Modulo per la presentazione delle osservazioni per i piani/programmi/progetti sottoposti a procedimenti di valutazione ambientale di competenza statale

ID: Codice procedura (ID_VIP/ID_MATTM): 12691

“Progetto di un impianto eolico denominato “Pitigliano” ubicato nei comuni di Pitigliano (GR) e Sorano (GR) costituito da 20 (venti) aerogeneratori di potenza nominale 7,0 MW per un totale di 140,0 MW con relative opere connesse ed infrastrutture indispensabili”

IMMAGINE n. 2 Impianto eolico industriale “Pitigliano” e distanze aerogeneratori dai Vincoli della Conca del Lago di Mezzano...

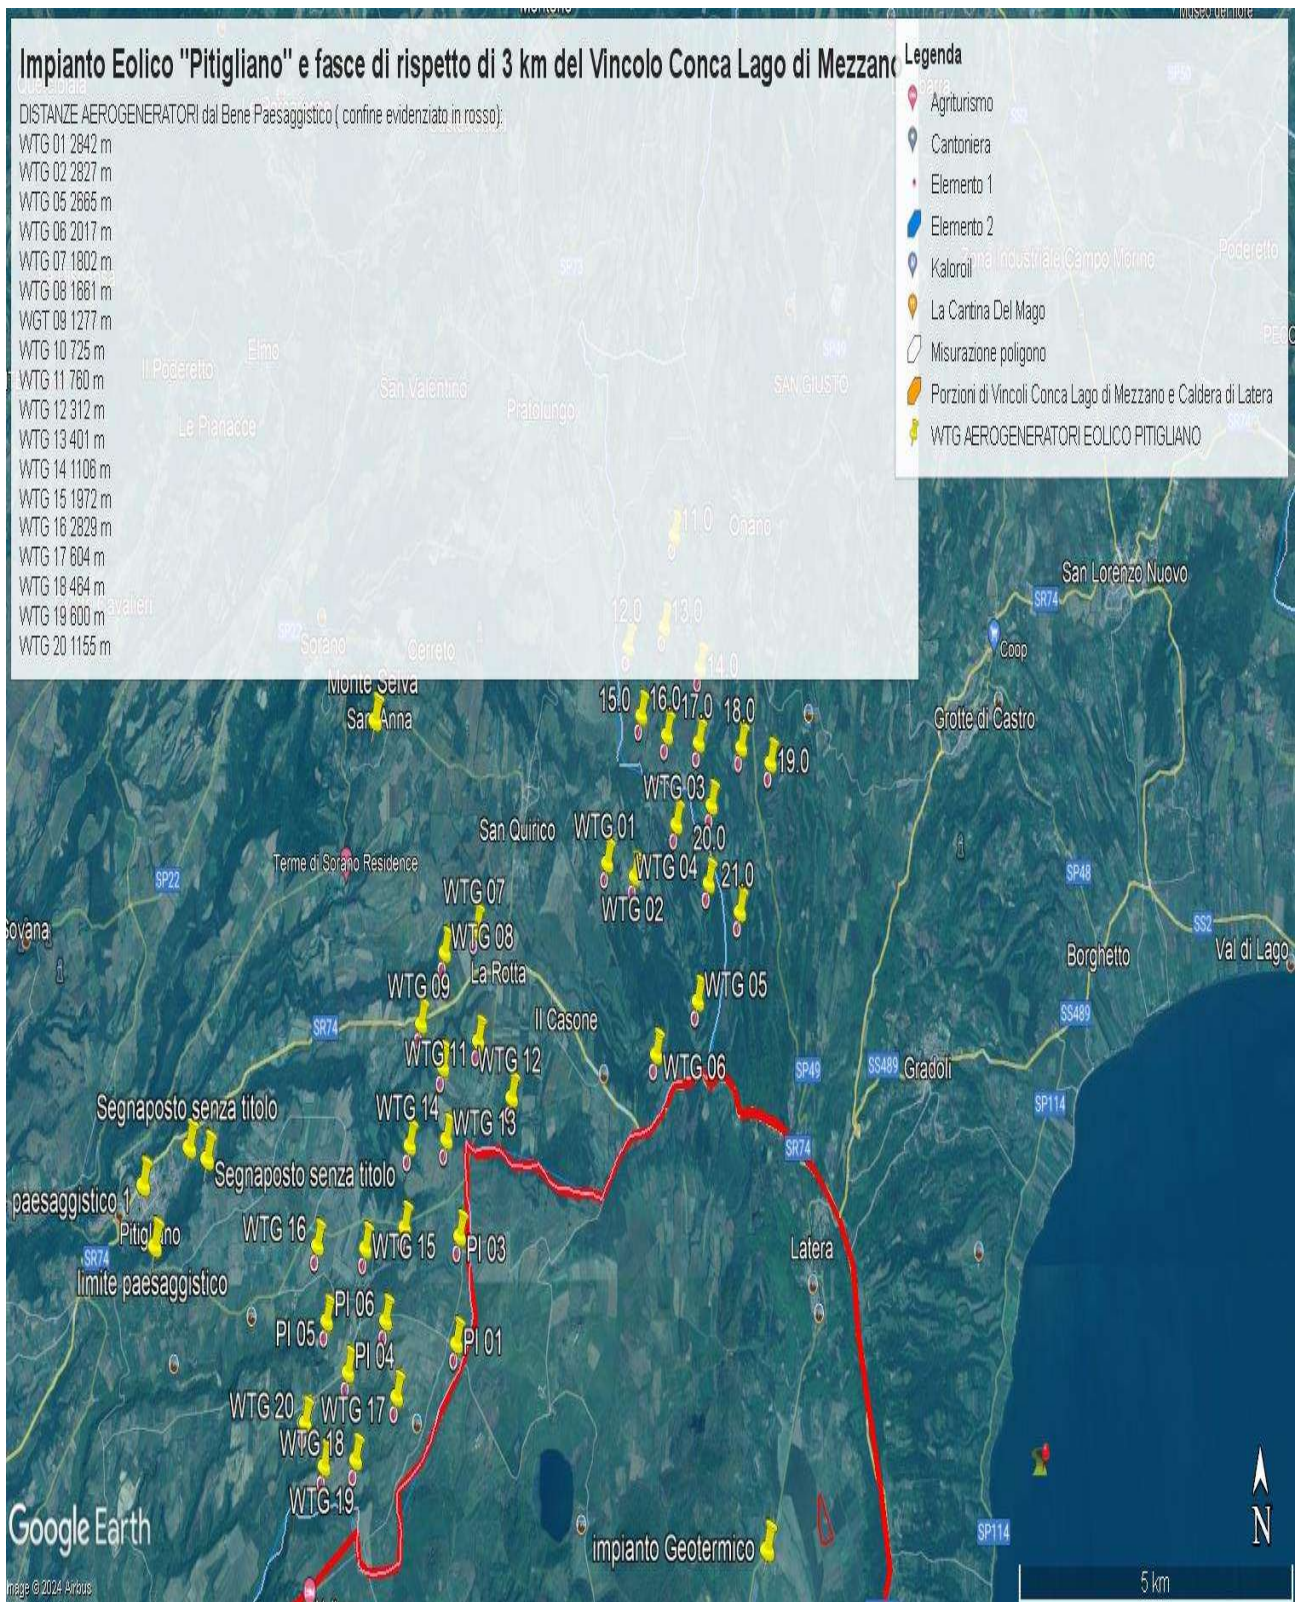
Come è illustrato nell'immagine si ribadisce che l'impianto industriale "Pitigliano" ricade completamente all'interno delle fasce di rispetto dei due vincoli di notevole

interesse pubblico e lambisce quelle di un terzo vincolo e quindi come affermato dal Consiglio di Stato nelle sentenze citate, l'impianto è insediato in area non idonea ai sensi dell'art. 20 comma 8 lettera c quater del D.Lgs. n. 199/2021 e ss.mm.ii al contrario di quanto sostiene la proponente.

IMMAGINE n. 3 Impianto eolico industriale “Pitigliano” e distanze aerogeneratori dai Vincolo “Orlo della Caldera di Latera.

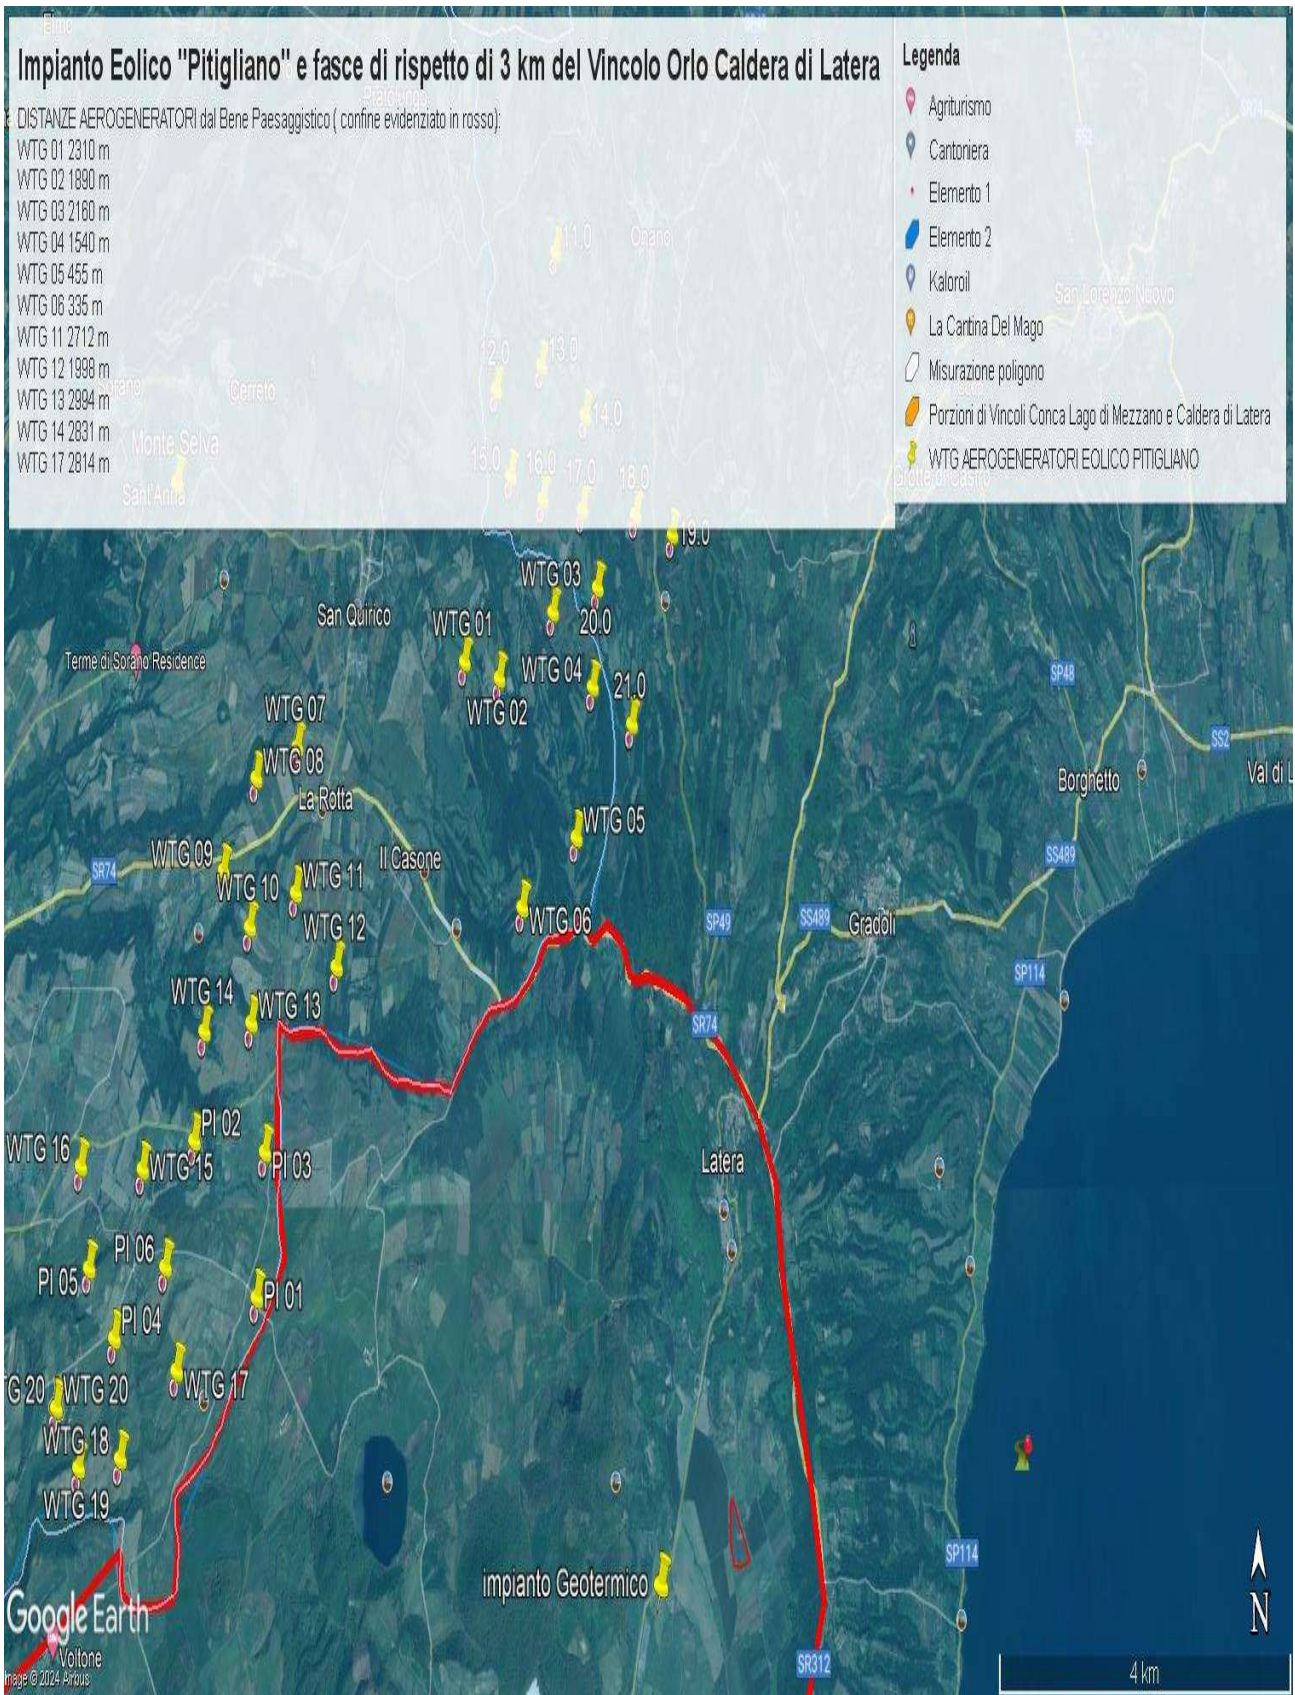
Concludendo, si evidenzia ancora che la proponente non effettuando la procedura prevista dalla Parte III delle Linee Guida nazionali ha ignorato un vincolo paesaggistico di notevole interesse pubblico istituito con un provvedimento del Segretariato regionale del Ministero della Cultura per il Lazio che ha emanato il Decreto di dichiarazione di notevole interesse pubblico n. 22 del 15.02.2024 ai sensi e per gli effetti dell'art. 136, co. 1, lett. c) e d) del decreto legislativo 22 gennaio 2004, n. 42, "Ambito paesaggistico, geologico e geomorfologico dell'orlo della caldera di

Latera e delle sue pendici interessate dai centri eruttivi periferici" nei comuni di CELLERE, FARNESE, ISCHIA DI CASTRO, LATERA, PIANSANO.

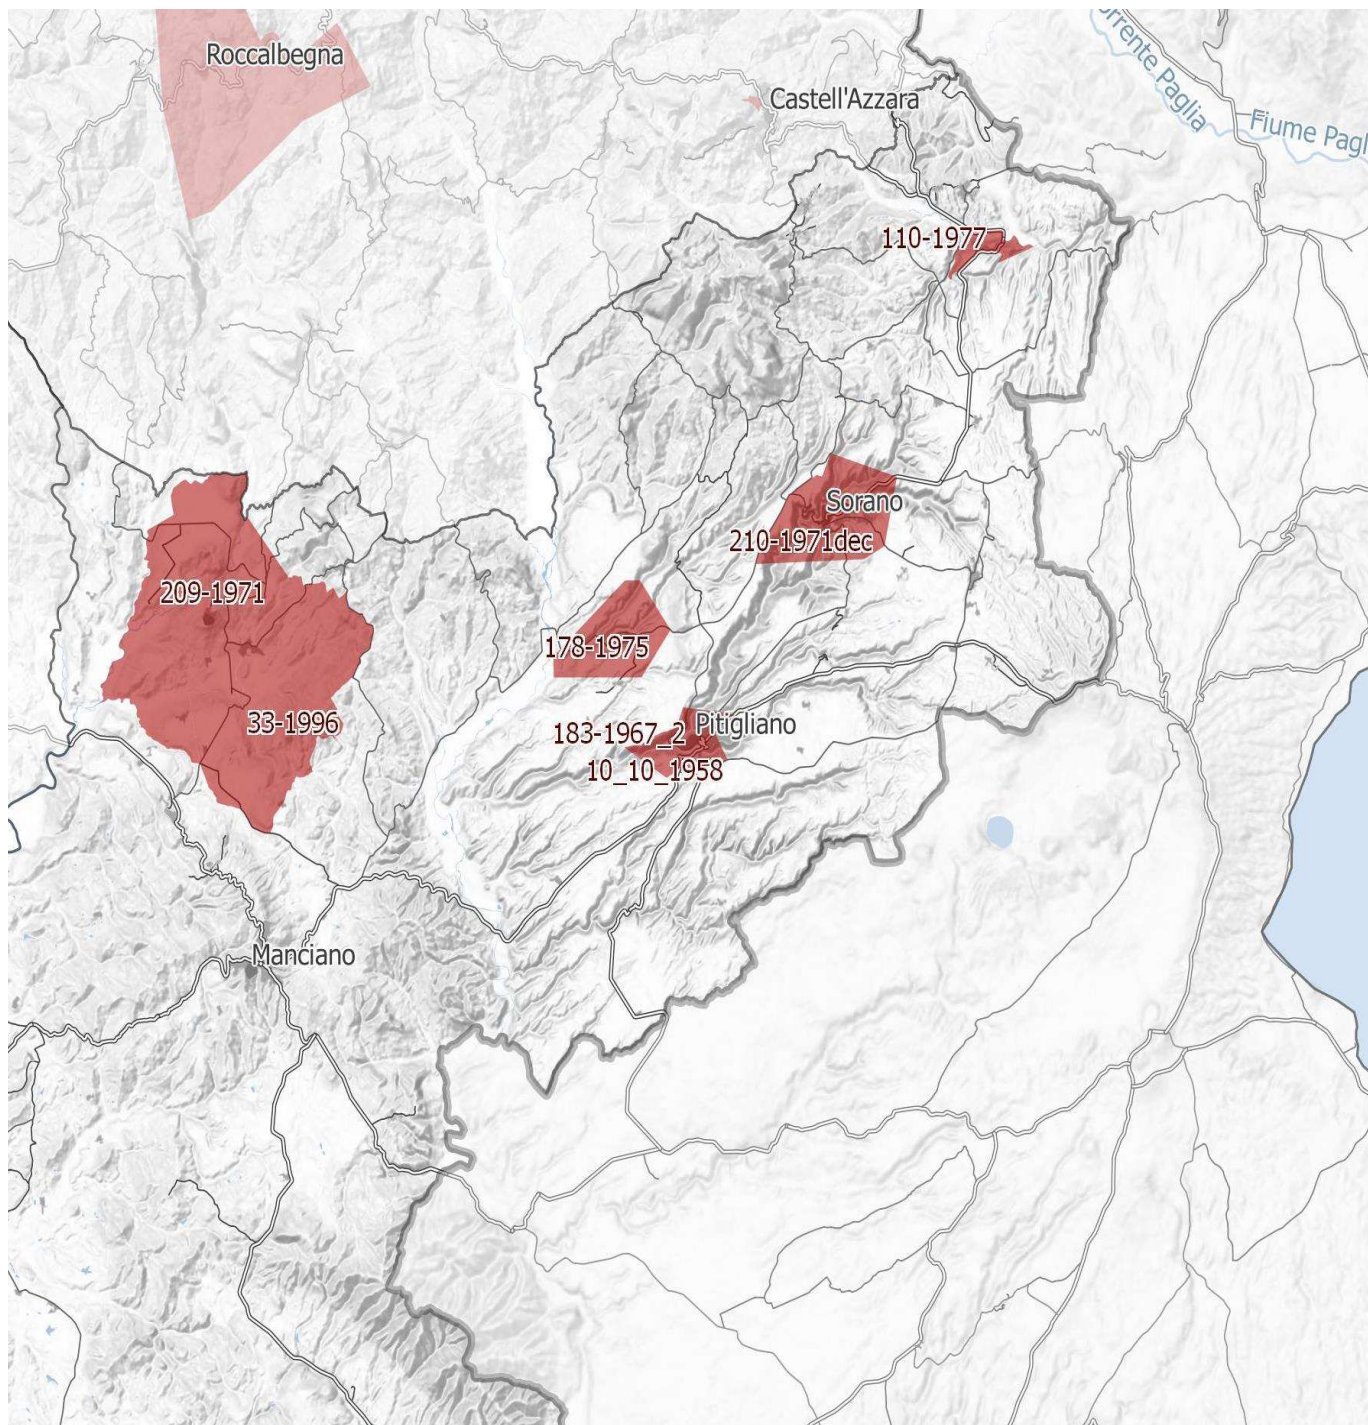
Inoltre, come sostiene la Proponente parte dell'impianto si verrebbe a trovare a 3,5 km dal centro abitato di Sorano. Infatti, tre degli aerogeneratori WTG 08, 09, 10 sono addirittura all'interno delle fasce di rispetto dei 3 km del suo vincolo paesaggistico di notevole interesse pubblico ex art 136 del CBC. Si evidenzia che così si crea

un'ulteriore incompatibilità con la tutela del Paesaggio.

IMMAGINE n 5. Mappa eolici elaborata dall'Associazione Amici della Terra. La mappa evidenzia il cumulo degli impianti tra Lazio e Toscana.

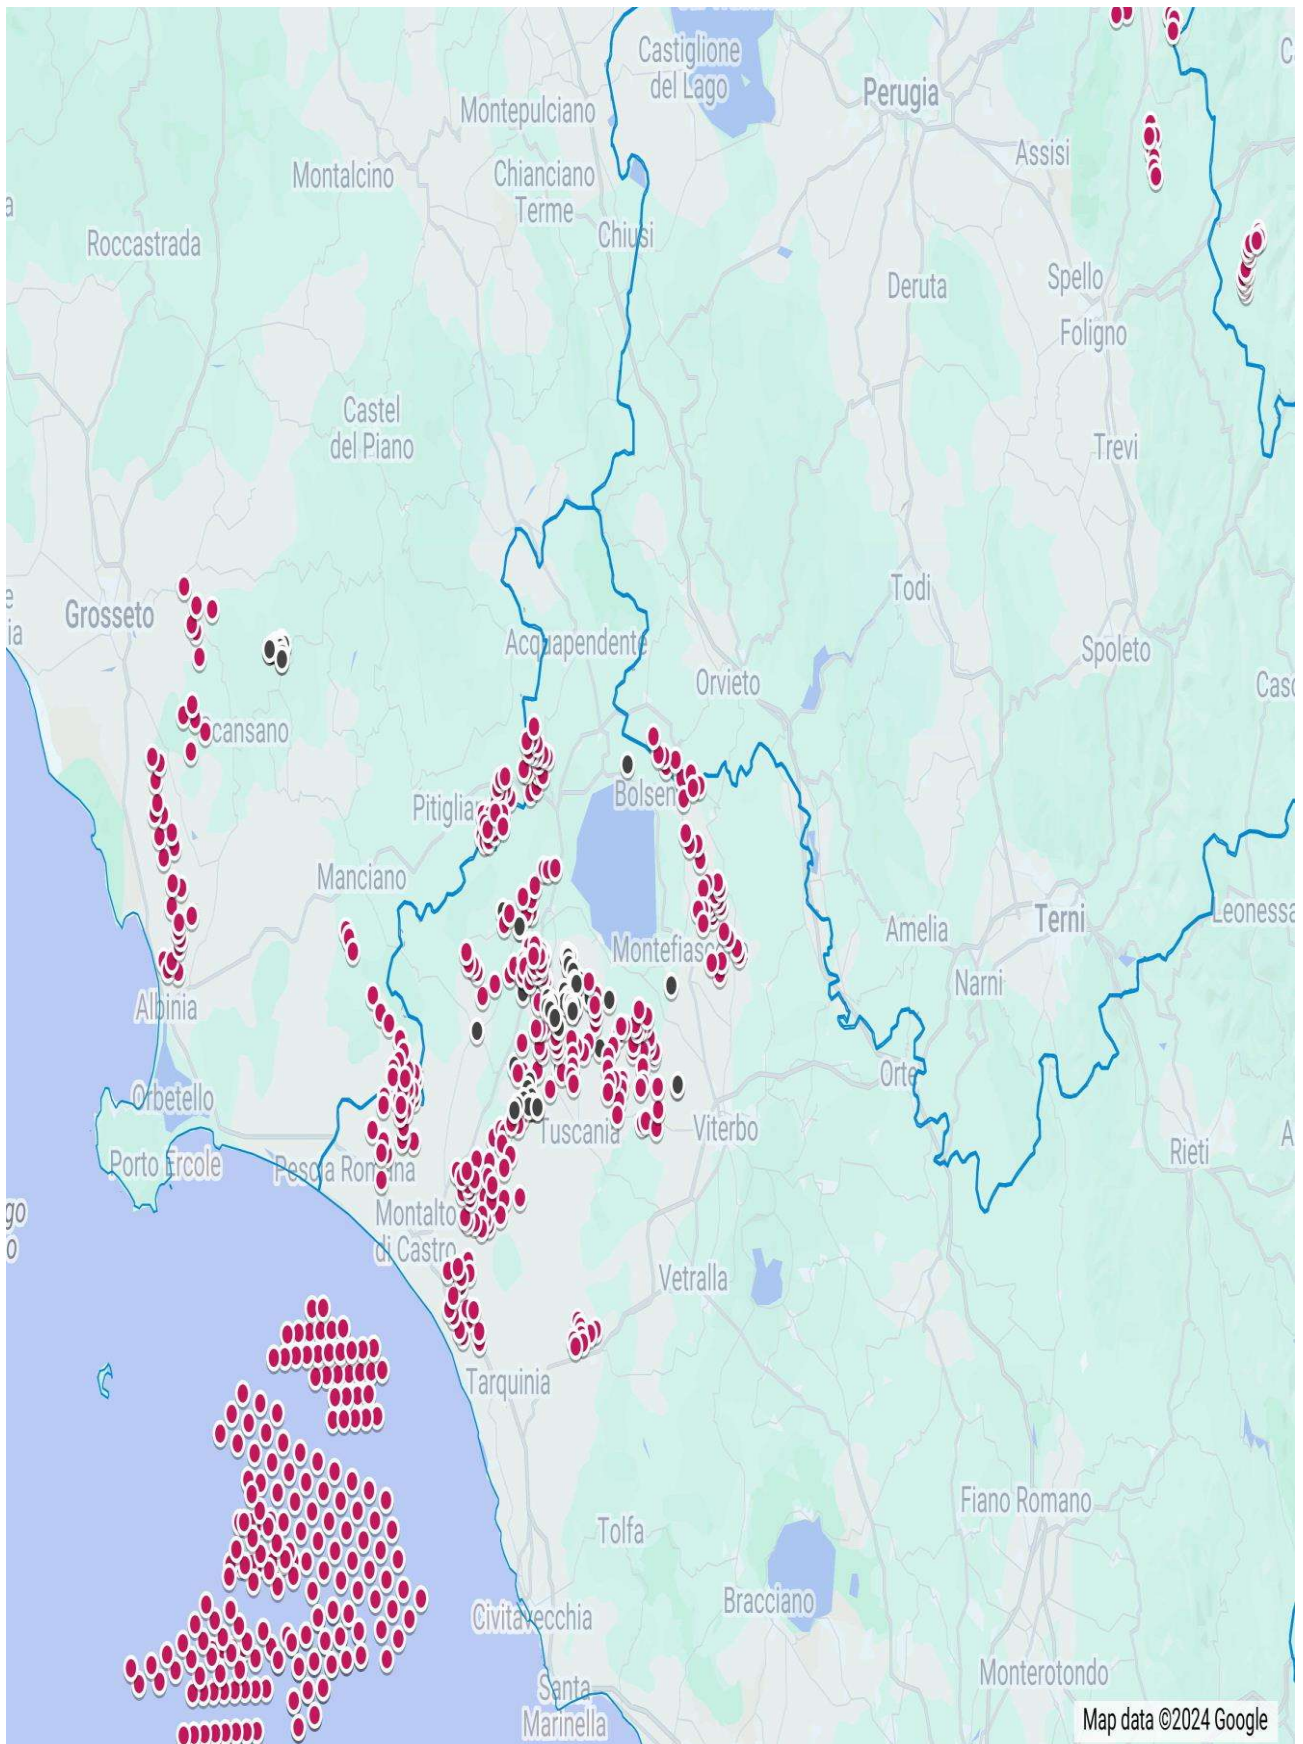
Riguardo al cumulo degli impianti FER, le mappe prodotte dalla proponente riguardano, come già evidenziato, soltanto una parte molto piccola degli impianti FER dell'area intermedia e vasta e in particolare di quelli eolici che contribuiscono a creare un notevole cumulo e la saturazione del territorio tosco laziale. Riguardo al cumulo dei soli impianti eolici si riporta la mappa dell'intervisibilità degli impianti eolici elaborata dall'Associazione nazionale “Amici della Terra”.

IMMAGINE n. 7 Mappa della intervisibilità degli impianti eolici elaborata dall'Associazione nazionale Amici della Terra. La mappa non è aggiornata comunque rende molto bene dell'enorme impatto visivo creato dal cumulo degli impianti.

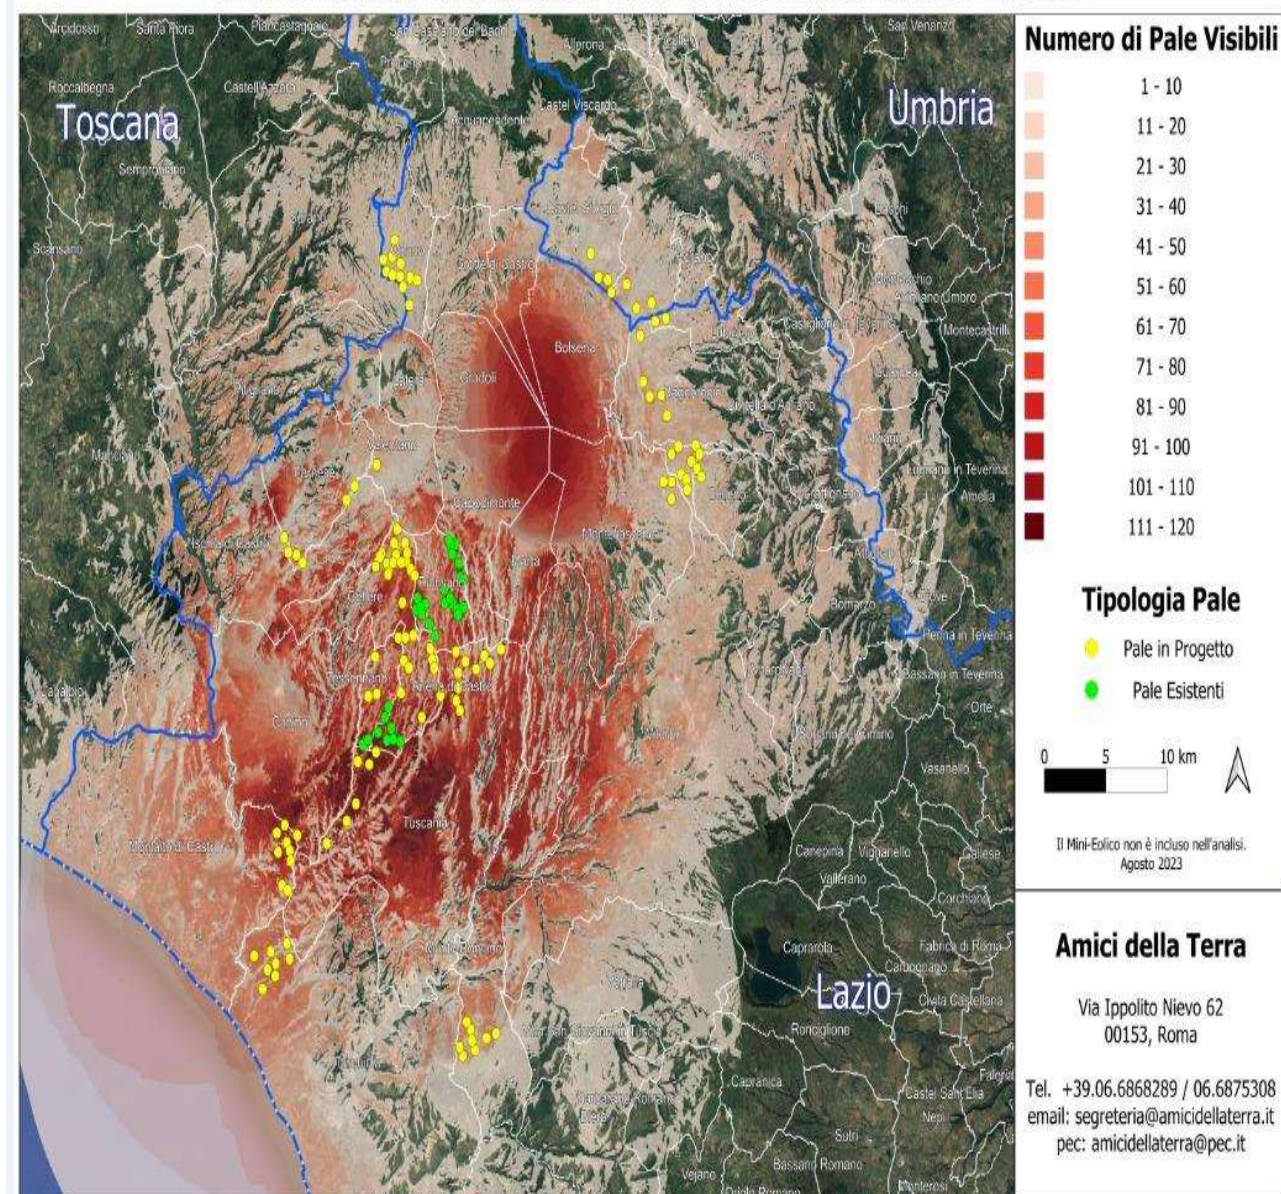
Se agli impianti eolici rappresentati qui sopra che non comprendono sia l'impianto eolico Pitigliano e le altre 14 pale del progetto eolico in verifica amministrativa sempre nel territorio di Pitigliano si aggiungono i migliaia di ettari (7000 fin'ora) di territorio occupato dagli impianti fotovoltaici e agrivoltaici e dalle altre tipologie appare chiaro il numero spropositato degli impianti FER nella bassa toscana e nella Tuscia.
